SØKORTRETTELSESR 27

CHART CORRECTIONS

Rettelse nr. / Correction No. 204 - 215

Side 80 – Esbjerg Havn

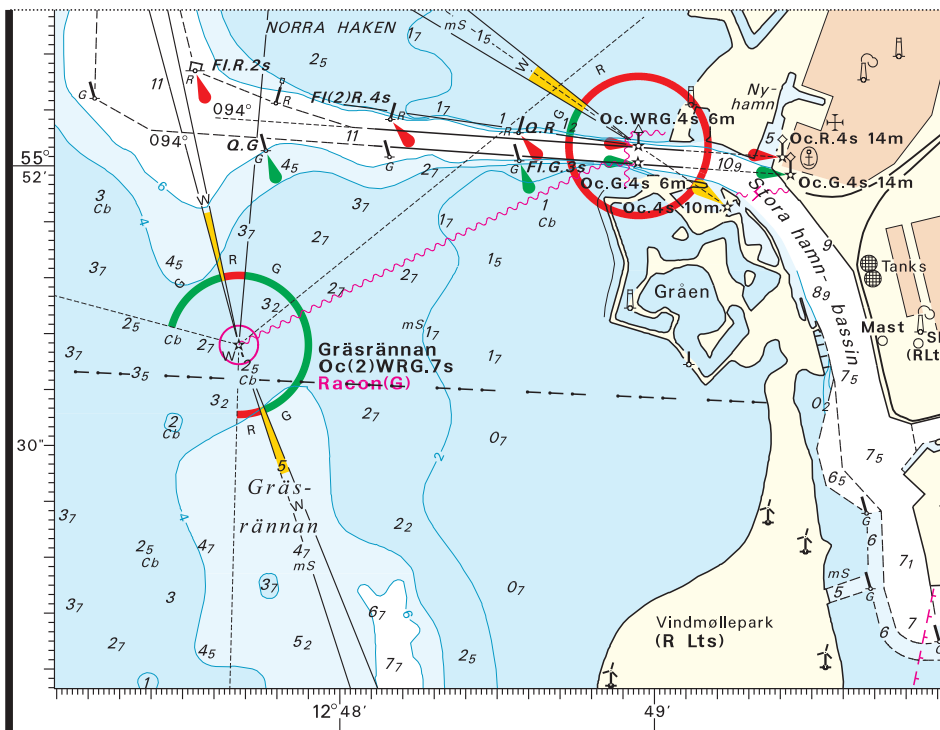
I planen Esbjerg Nord, Kajnumre
udtages pier 63.
(Esbjerg Havn, 26. juni 2007)
